VKMA 06213 - 06214

Technische Mitteilung – Februar 2013

SKF Kit Ersetzung: VKM 16210 ersetzt durch VKM 16212
VKMA 06210 & VKMA 06211 ersetzt durch VKMA 06213 & VKMA 06214

Design Entwicklung

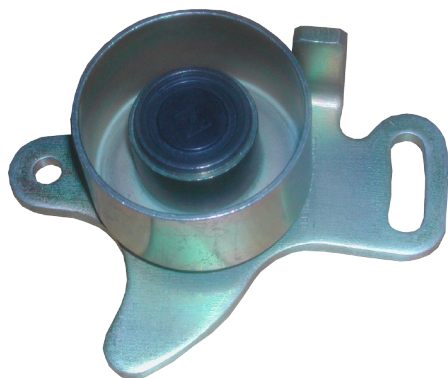
In Anlehnung an die OE-Design-Verbesserung, hat SKF ebenfalls das Design der Spannrolle für folgende Kits geändert: VKM 16212, VKMA 06213 und VKMA 06214.

Altes Spannrollen Design

Neues Spannrollen Design

Einbau Hinweis – VKM 16212

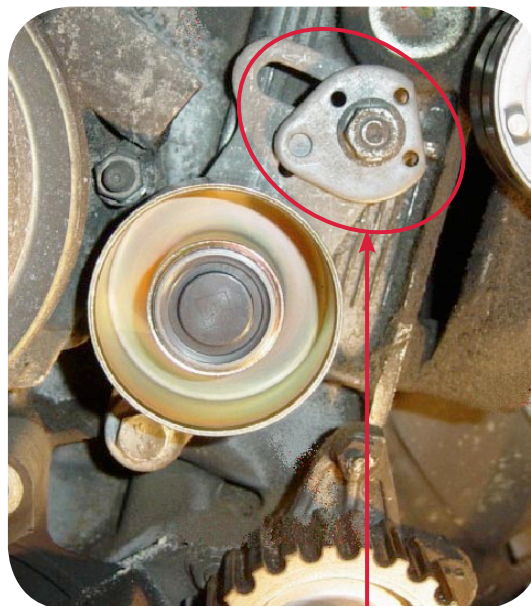
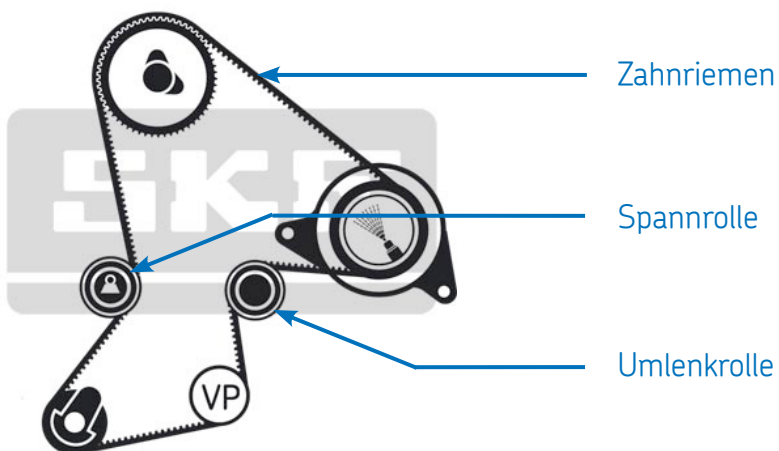
Kolben

Die Spannung wird manuell durch Verdrehen der Metallplatte eingestellt. Durch die neue Designänderung wird der Kolben nicht mehr benötigt.
